# Impianto fotovoltaico 'Cellere'

Regione Lazio, Provincia di Viterbo, Comune di Cellere e Comune di Tessennano

## RISPOSTA ALLA RICHIESTA DI INTEGRAZIONI MiTE

Scala	Formato	Codice elaborato
-	A4	<b>CLR-INT-REL-01-00</b>

Figura 3. Punti di ripresa fotografici dei fotoinserti

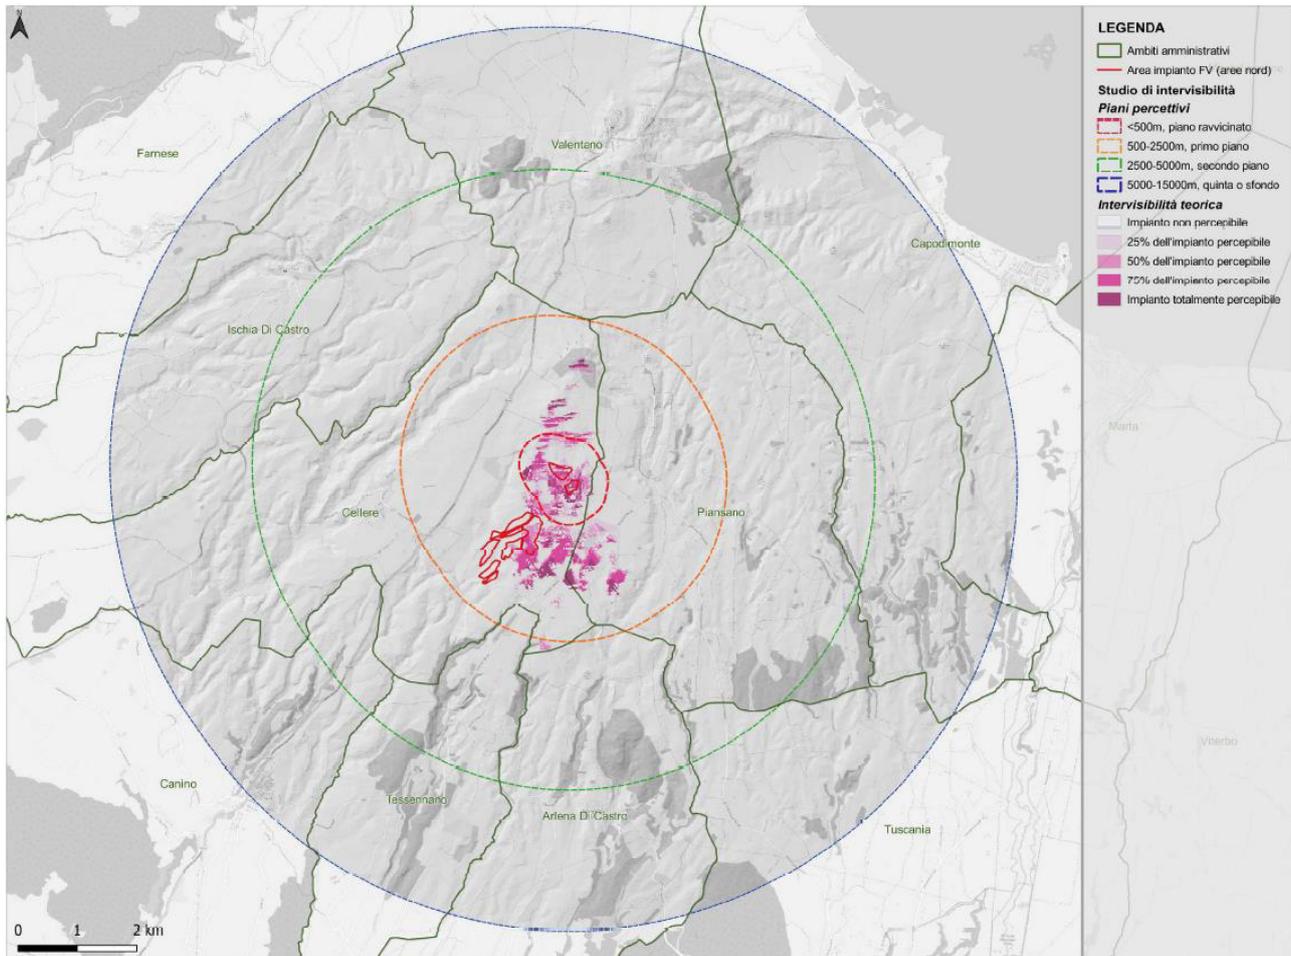
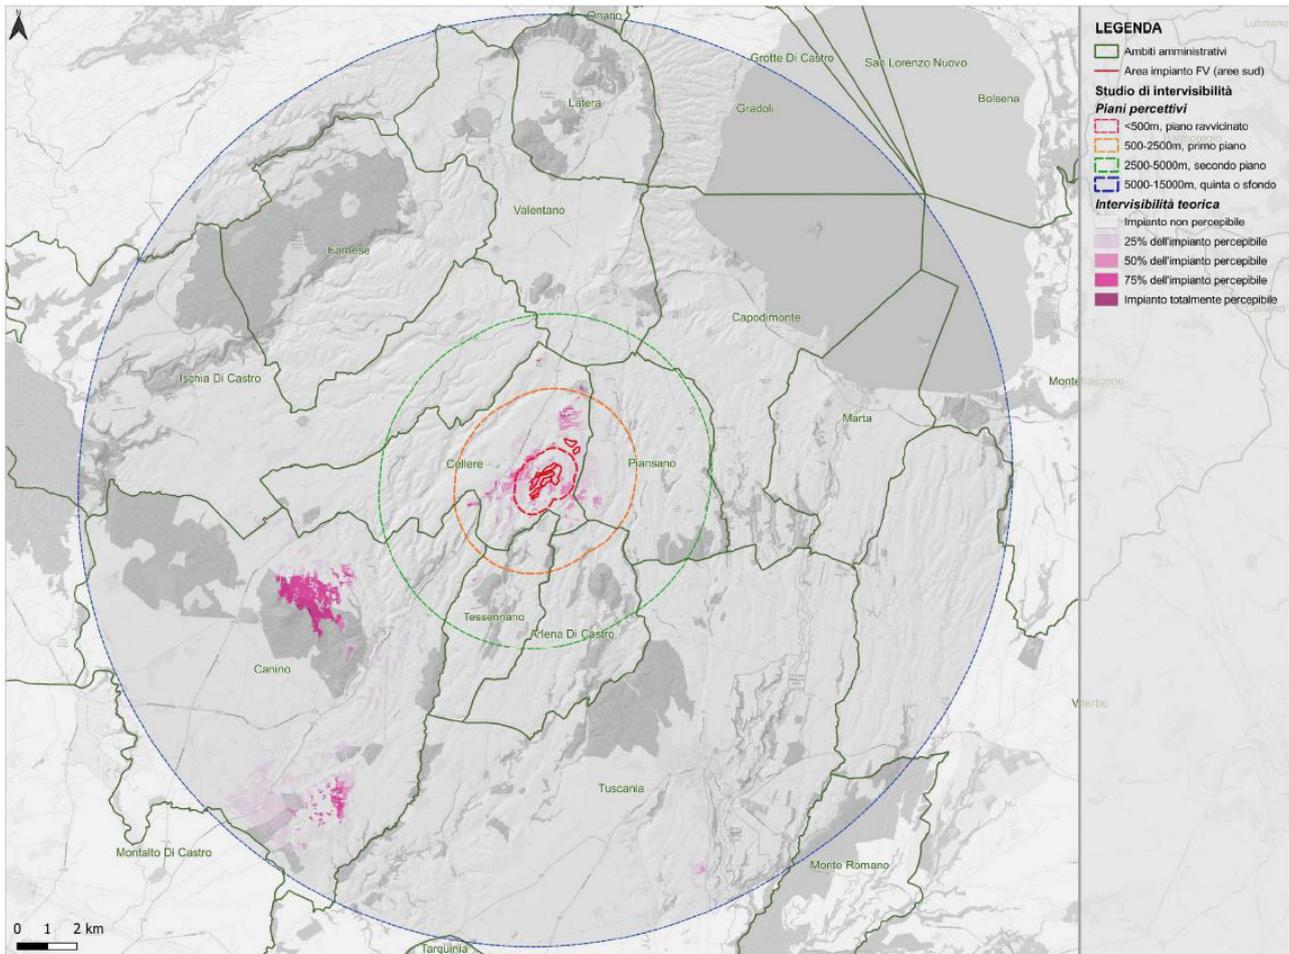
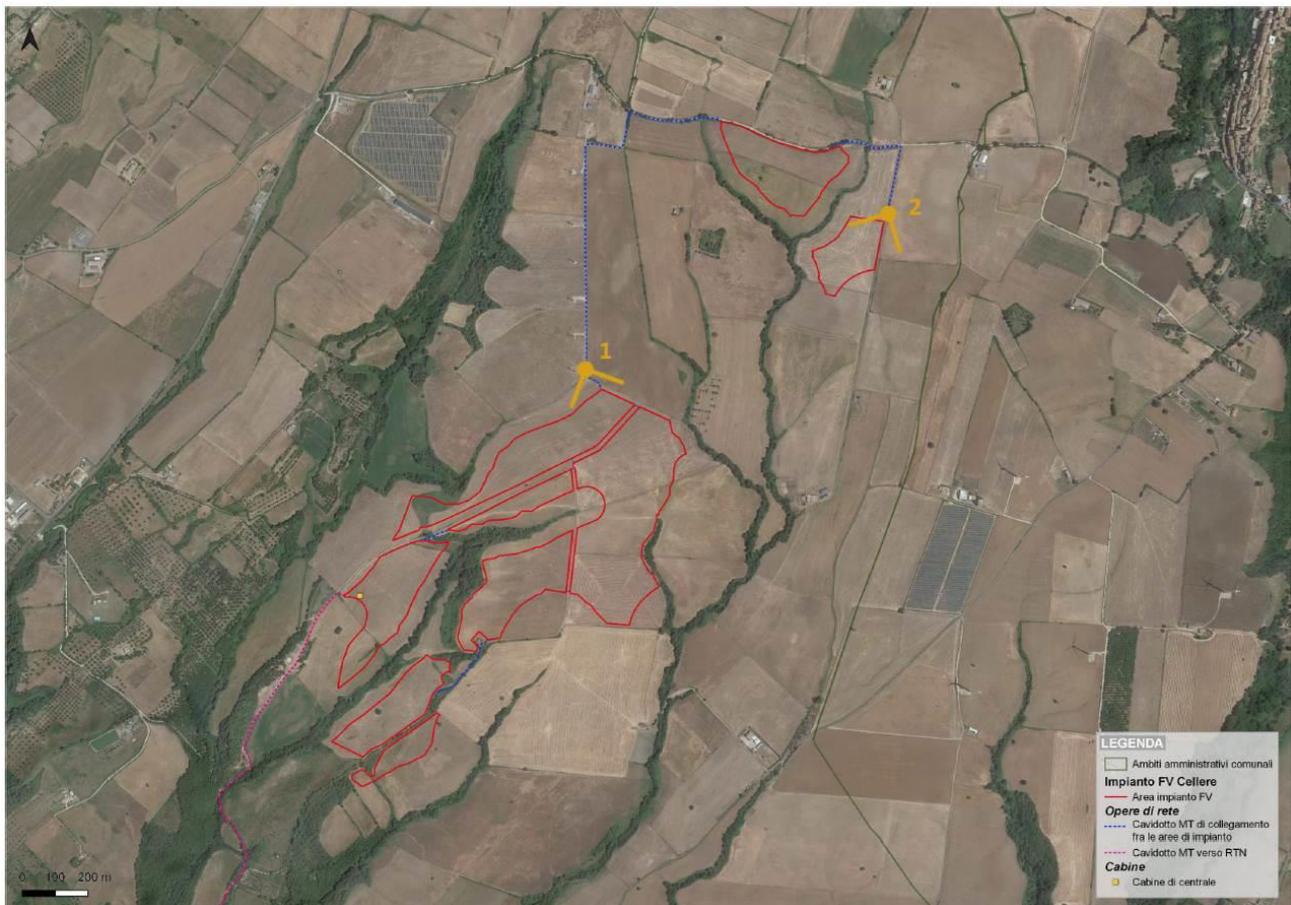
4.1.1 Si chiede di fornire le fotosimulazioni prodotte da punti percettivi sensibili con l'inserimento del progetto e di eventuali impianti FER già realizzati e/o autorizzati. Le foto simulazioni dovranno essere realizzate su immagini fotografiche reali e nitide, riprese in condizioni di piena visibilità, privilegiando punti di maggiore visibilità di impianto, corredate da planimetria con coni ottici, ed infine immagine aerea che rappresenti la totalità degli interventi;

Al fine di individuare i punti percettivi sensibili è stato condotto uno studio dell'intervisibilità dell'area d'intervento; tale studio è contenuto all'interno dello "Studio paesaggistico" allegato (cod. CLR-VIA-REL-03-00) al quale si rimanda per i dovuti approfondimenti testuali e cartografici.

Dalla lettura del modello di cui alla Figura 1, i lotti dell'area 'nord' d'impianto in considerazione delle morfologie locali risultano percepibili con percentuali differenti nell'immediato intorno e comunque non oltre un raggio di distanza entro i 2500m dall'impianto.

Dalla lettura del modello di cui alla Figura 2, invece, si evidenzia come le opere risultino scarsamente percepibili nell'immediato intorno e nel raggio di distanza entro i 2500m mentre risultano percepibili da punti di vista privilegiati (i.e. monti di Canino) posti in un areale compreso tra 5 e 15 km di distanza.

Tutto ciò premesso, le fotosimulazioni sono state sviluppate sulla base di riprese fotografiche scattate presso punti raggiungibili in prossimità dell'area d'impianto.

#### **CAMPO ELETTROMAGNETICO GENERATO DA CAVIDOTTO AT INTERRATO**

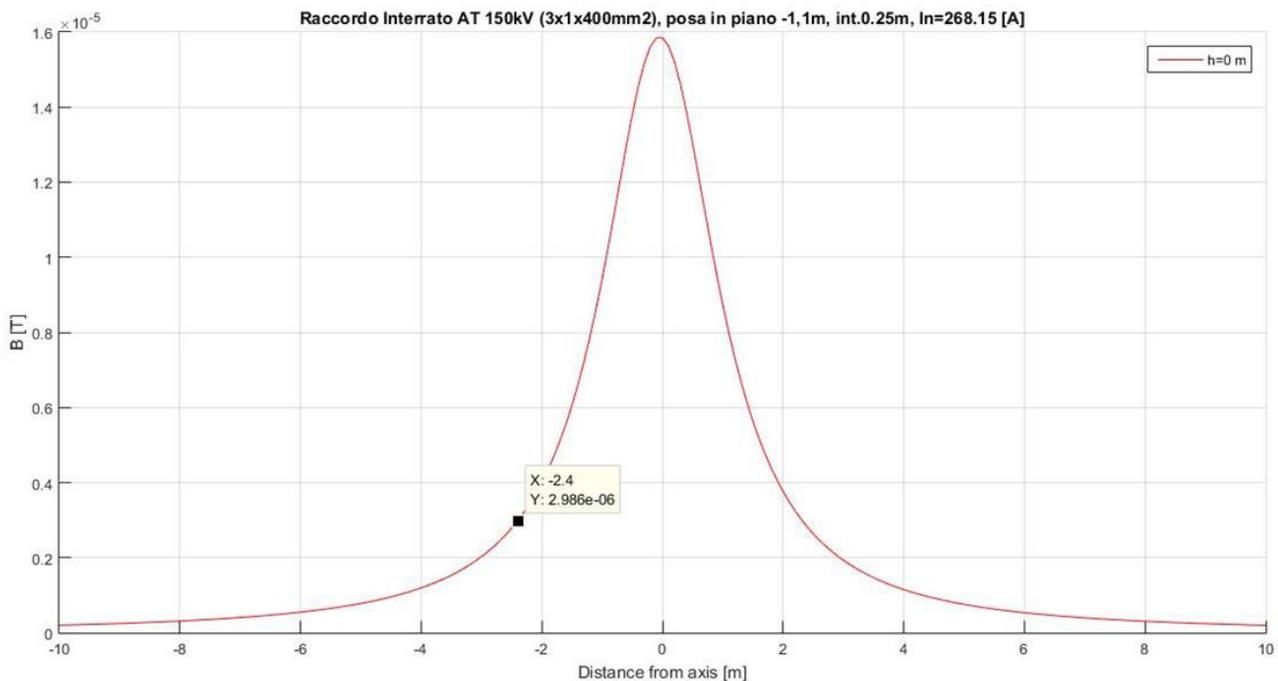
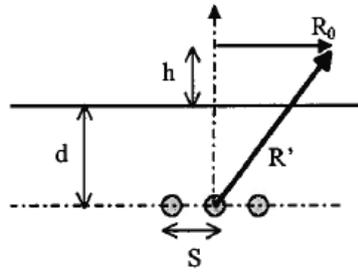
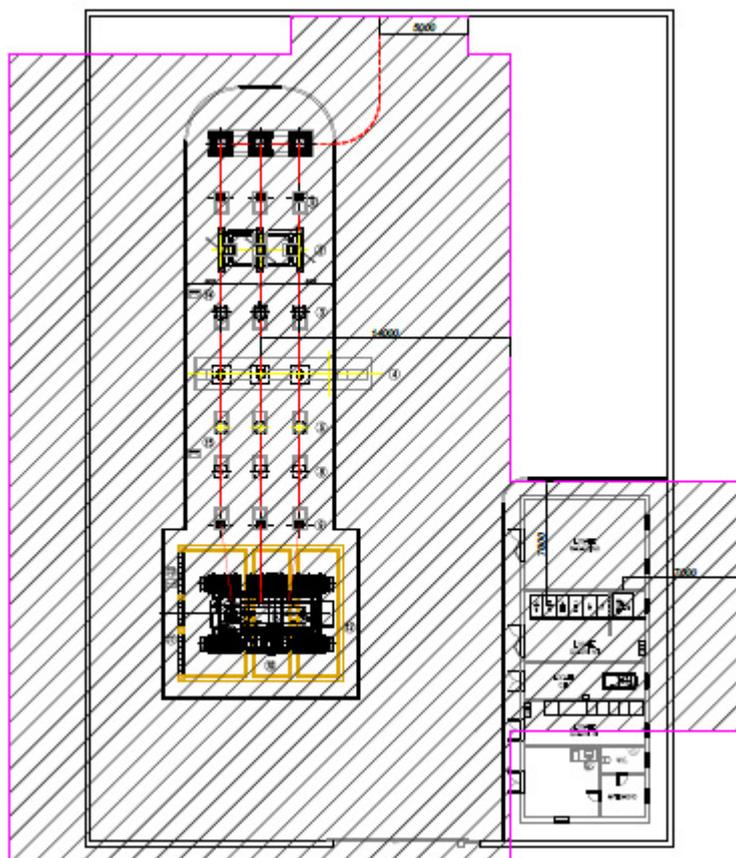
5.1.1 comunicare i dati per il calcolo e l'ampiezza delle fasce di rispetto per tutti i nuovi elettrodotti in progetto, intesi come linee elettriche in alta e media tensione, sottostazioni e cabine di trasformazione (definizione di cui alla Legge n.36/2001) incluse le relative portate in corrente in servizio normale.

Come si può notare il valore di 3 μT è ottenuto ad una distanza dall'asse della terna pari a 2,4 m, (valore corrispondente alla DPA calcolata in corrispondenza del raggiungimento dell'obiettivo qualità).

$$R_0 = \sqrt{0,115 \cdot 0,25 \cdot 111,19 - 1,12} = 1,41 \text{ m} \quad R' = 0,34 \cdot \sqrt{0,25 \cdot 111,19} = 1,79 \text{ m}$$

$$R_0 = \sqrt{0,115 \cdot 0,25 \cdot 710 - 1,12} = 4,38 \text{ m} \quad R' = 0,34 \cdot \sqrt{0,25 \cdot 710} = 4,53 \text{ m}$$

**In via precauzionale, arrotondando al metro superiore, si ottiene una DPA pari a 5 m.**

**Figura 6. Sesto di impianto della siepe arborata perimetrale**

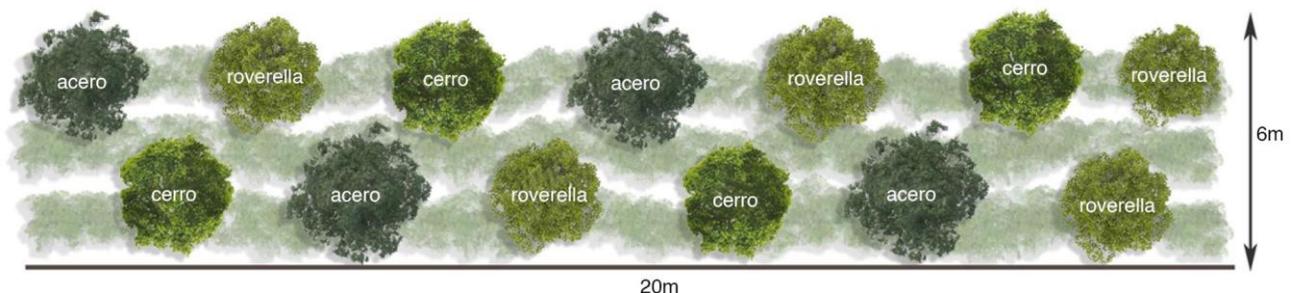
### **7.1.1 Descrivere le misure di mitigazione e compensazione degli impatti dell'impianto in tutte le sue fasi di vita con specifico riferimento ai "rilevanti valori patrimoniali, paesaggistici e identitari propri del territorio interessato"**

Al fine di garantire una migliore occupazione dello spazio epigeo ed ipogeo, ridurre l'artificialità di un sesto geometrico tipico degli interventi a carattere antropico e comunque tenuto conto della funzione di mitigazione rivestita dalla siepe arborata, per la messa a dimora della vegetazione si prevede di adottare un modello sinusoidale fondato sulla creazione di file con andamento debolmente curvilineo, con braccio dall'asse di 0,5 m e periodo di 20 m. L'impianto lungo le file avverrà con collocazione sfalsata e, quindi, con sesto irregolare.

Onde evitare che con lo sviluppo di specie infestanti pioniere lo strato arbustivo ed i piani di vegetazione superiori vengano soffocati e quindi le specie di maggiore pregio non riescano ad attecchire correttamente, l'impianto delle specie arbustive avrà densità d'impianto pari a 1 pianta/m<sup>2</sup> mentre per il piano arboreo la densità sarà pari a 1 p.ta/10 m<sup>2</sup>.

La necessità di utilizzare il sesto d'impianto sopradescritto nasce dall'esigenza di creare una naturalità diffusa nella siepe arborata che dovrà somigliare quanto più possibile alle siepi campestri spontanee presenti nell'intorno territoriale. Le specie messe a dimora saranno distribuite in modo randomizzato affinché non si percepisca la natura antropica del popolamento vegetale.
